Mission régionale d'autorité environnementale

**Avis de la mission régionale
d'autorité environnementale
Hauts-de-France
sur le projet
de parc éolien de Pleine-Selve
de la société « Parc éolien Aisne 1 »
sur les communes de Pleine Selve et La Ferté-Chevresis (02)**

n°MRAe 2021-5309

Implantation du projet (étude d'impact page 193)

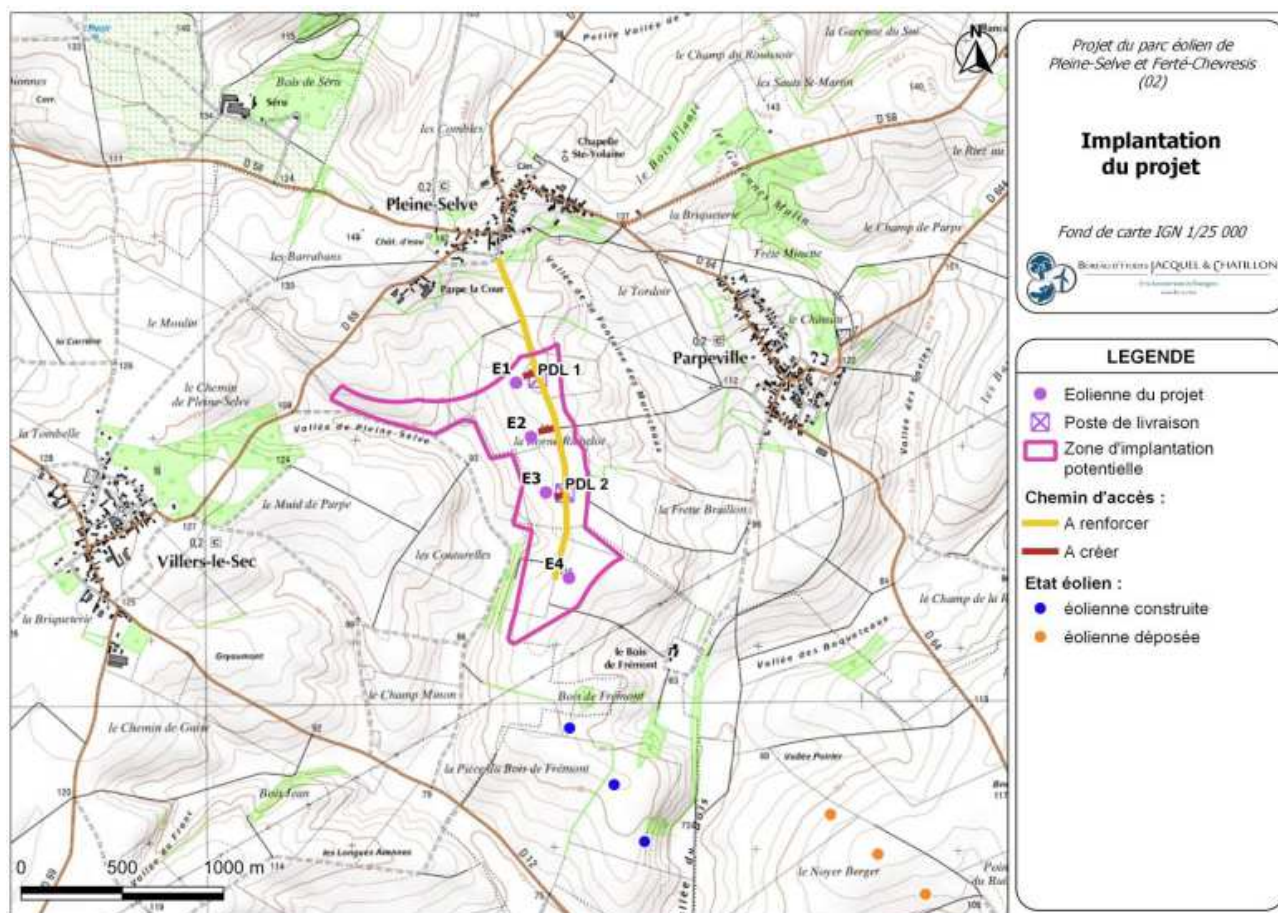
Selon l'étude d'impact page 188 et suivantes, le modèle de machine n'est pas encore retenu. Quatre modèles sont envisagés : Siemens-Gamesa SG-114, Vestas V110, Vestas V117 et Vensys 120.

L'avis est rendu sur un projet de quatre éoliennes d'une hauteur en bout de pale maximale de 150 mètres et d'une garde au sol² entre 35,05 et 40 mètres.

Localisation des parcs éoliens (source : étude d'impact page 39)

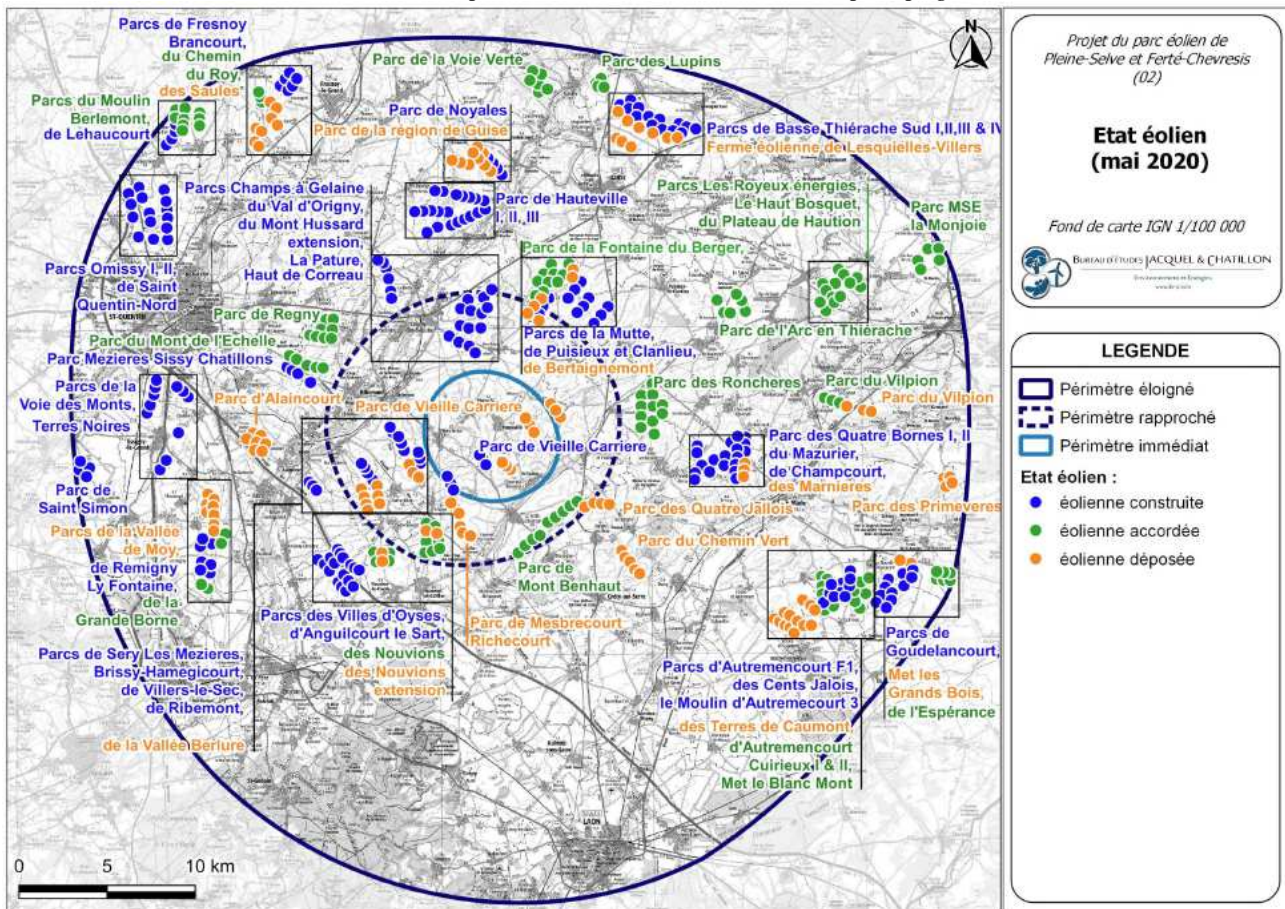
Le projet est localisé dans un contexte éolien dense. On recense, dans un rayon de 20 km, 87 parcs, représentant 438 éoliennes, selon l'étude d'impact pages 34-37 (données au 31 décembre 2019) :

Dix-sept parcs éoliens (68 éoliennes) sont recensés dans le périmètre rapproché (environ 7 à 8 km) dont sept construits (25 éoliennes).

Il convient de noter que, depuis le dépôt du dossier, un parc éolien est en cours d'instruction, le parc éolien Saintes Yolaine et Benoîte, comprenant cinq éoliennes, situé dans le périmètre rapproché.
